改善箇所説明図

改善の内容

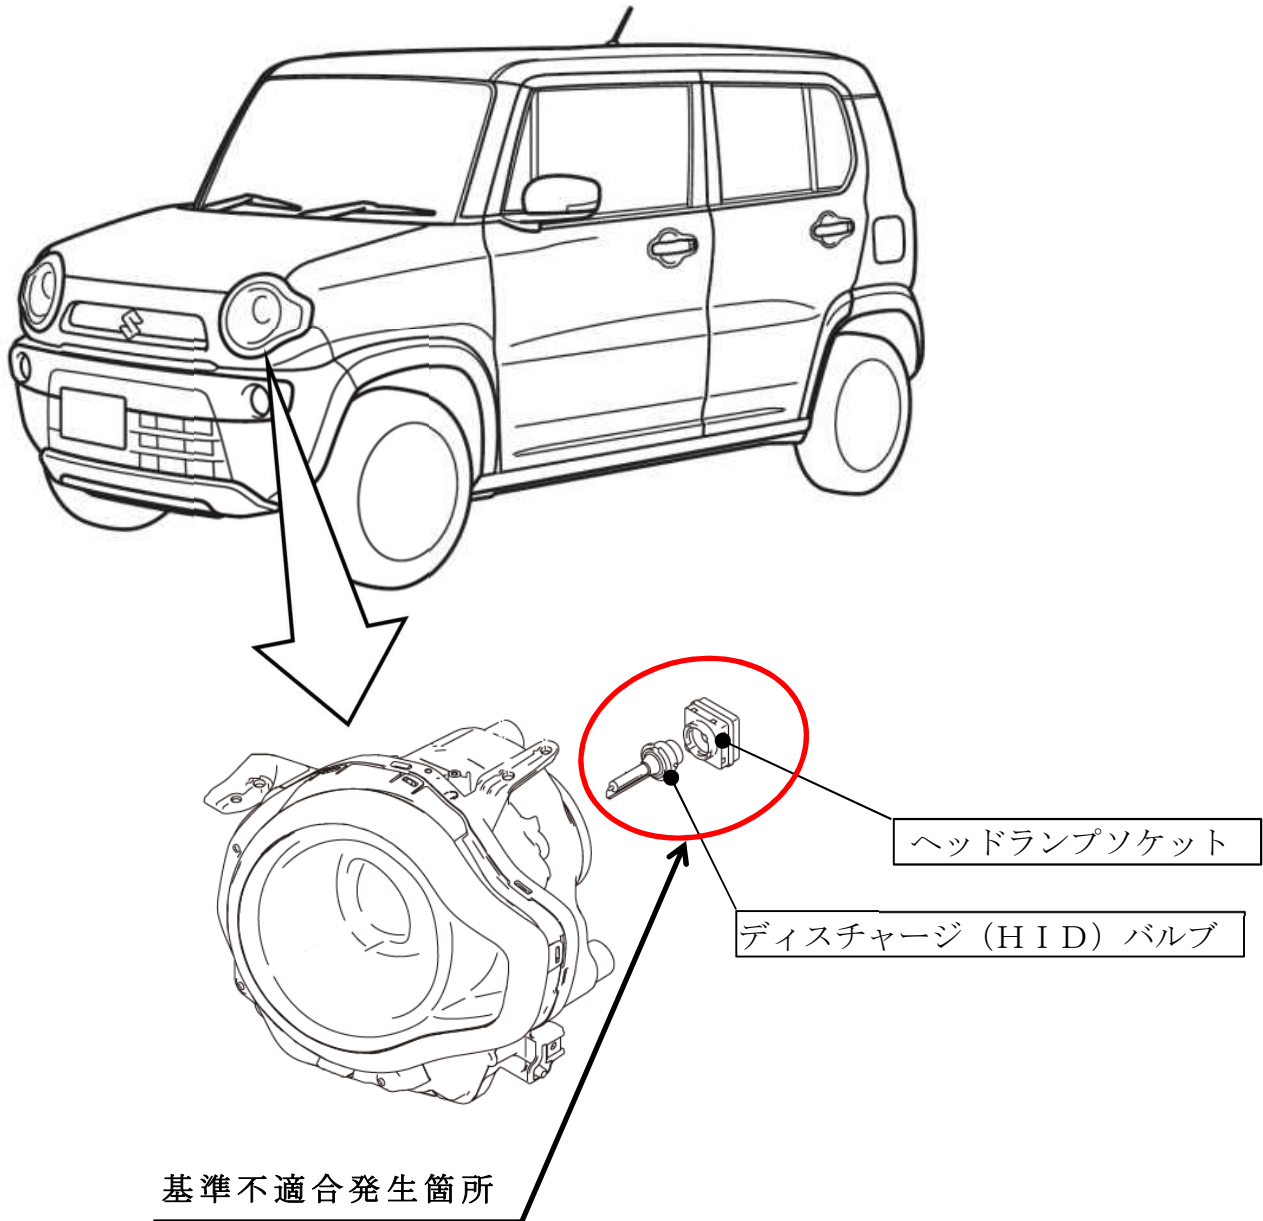
ディスチャージ(HID)ヘッドランプにおいて、製造管理が不適切なため、ヘッドランプソケット内のパッキンに揮発性のシリコン化合物が残留しているものがある。そのため、当該残留物がランプの点灯熱で揮発し、HIDバルブとソケットの接点に付着して、接点で発生するアーク放電熱によって絶縁体の酸化シリコンが生成され、導通不良となり、ヘッドランプが点灯できなくなるおそれがある。

全車両、ヘッドランプソケットを良品に交換するとともに、HIDバルブを新品に交換する。

識別：IDプレートに紫色のシールを貼付する。
